Hnoðraholt. Þorrasalir 37 Breytt deiliskipulag

Umsögn

Kópavogi 5. júlí 2021/ ss
Samþykkt / hafnað í skipulagsráði 5. júlí 2021
Samþykkt / hafnað í bæjarráði xx. júlí 2021
málsnr. 21031048

Umsögn 1.1

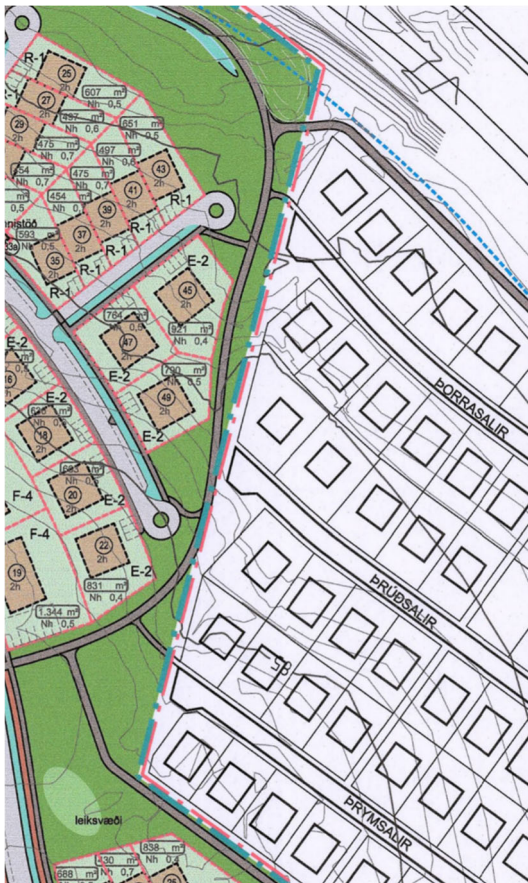
Skipulagsnefnd gerir athugasemd við að opið grænt svæði sé skert og minnir á að litið er um opin svæði í deiliskipulagi Hnoðrahólts og Smalahólts í Kópavogi.

Skipulagsnefnd bendir á að þau opnu grænu svæði sem deiliskipulagið getur um eru Garðabæjarmegin sveitafélagsmarka og þessu hefur verið gætt í tillögu að deiliskipulagi Hnoðrahólts norður sem nú er í auglýsingu að græn svæði séu milli núverandi byggðar í

Kópavogi og hinnar nýju byggðar Garðabæjarmegin. Því er eðlilegt að Kópavogur sjái til þess að þau fáu svæði sem eru opin Kópavogsmegin séu óskert.

Skipulagsdeild Kópavogs mun í þessari umsögn aðeins fjalla um þá breytingu á deiliskipulagi sem viðkemur stækkun á byggingarreit um í allt 55 m² enda hefur stækkun á lóð þegar verið samþykkt í deiliskipulagsbreytingu frá október 2020 með vísan í umsögn skipulagsdeildar Kópavogs dags. 14. september 2020.

Það er mat skipulagsdeildar að athugasemd bæjaryfirvalda Garðabæjar sem höfðar til fyrra erindi lóðarhafa frá 2020 um stækkun lóðar gefi ekki tilefni til að hafna óskum lóðarhafa Þorrasala 37 um að breyta byggingarreit og auka byggingarmagn um 55 m² þar sem byggingarreitur er ekki að koma nær núverandi lóðarmörkum.

Þá bendir skipulagsdeild á að auka megi grænt yfirbragð opna svæðisins á sveitarfélagsmörkum með því að sveitarfélögin Kópavogur og Garðabær sameinist um gerð göngustígar á milli deiliskipulagssvæðis Hnoðrahólts og fyrirhugaðrar íbúðarbyggðar Garðabæjar í Hnoðraholti. sjá teikningu hér að neðan.

Fylgiskjal 4

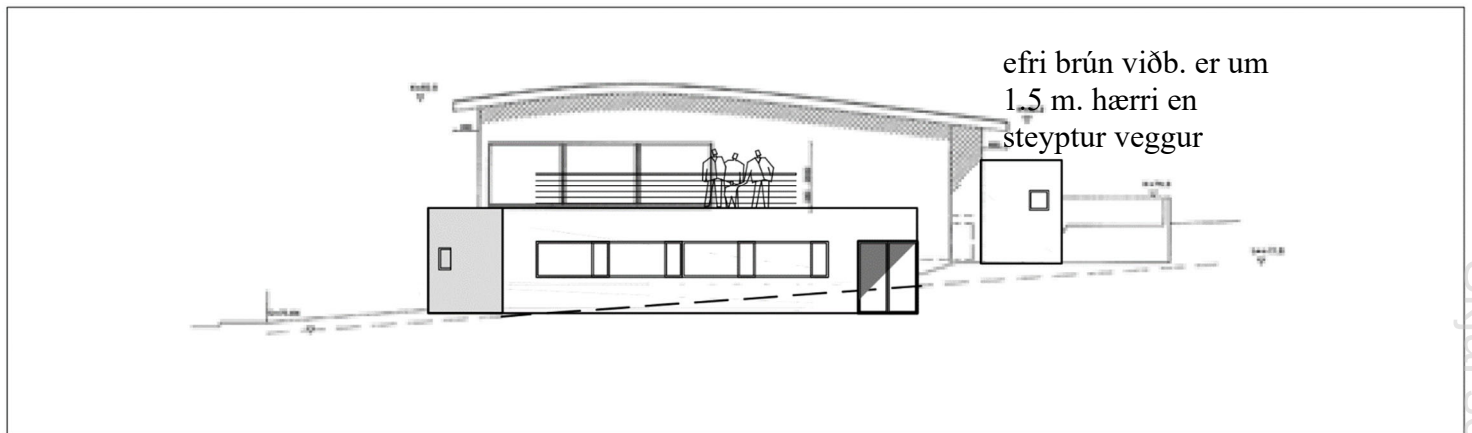
Þar segir í annarri málsgrein „Áfram er gert ráð fyrir þakverönd ofan á hluta viðbyggingar“. Við gerum athugasemd við að ekki er tilgreint hvort þessi þakverönd snúi til vesturs eða suðurs.

Við áttum fund með Arkþing arkitektum til að fá betri útskýringar á viðbyggingunni og fegnum skýr svör frá þeim að þakveröndin yrði einungis á vesturhlið, jafnframt að viðbyggingin sem myndi snúa að okkar eign yrði aldrei hærri en núverandi steypur veggur.

Við óskum eftir að þetta verði staðfest af skipulagsráði Kópavogsbæjar og að við fáum loka teikningar af viðbyggingu til suðurs.

Eftir að hafa fengið ýtarlegri hönnunargögn frá Arkþing arkitektum getur skipulagsdeild staðfest að þakverönd verður aðeins á vesturhlið húss, snýr í norðvestur og veldur óverulegum umhverfisáhrifum fyrir lóðarhafa að Þrúðsölum 18. Skipulagsdeild bendir á að viðbygging sem er framlenging af eldhúsi er hærri en núverandi steypur veggur og kemur það skýrt fram á grenndarkynntum gögnum. (fylgiskj. 4)

Þar sem umrædd viðbygging er staðsett 2 metra frá suðvesturhorni samþykktar byggingarreitar er það mat skipulagsdeildar að viðbyggingin valdi ekki útsýnisskerðingu. (fylgiskj. 5 og 6)
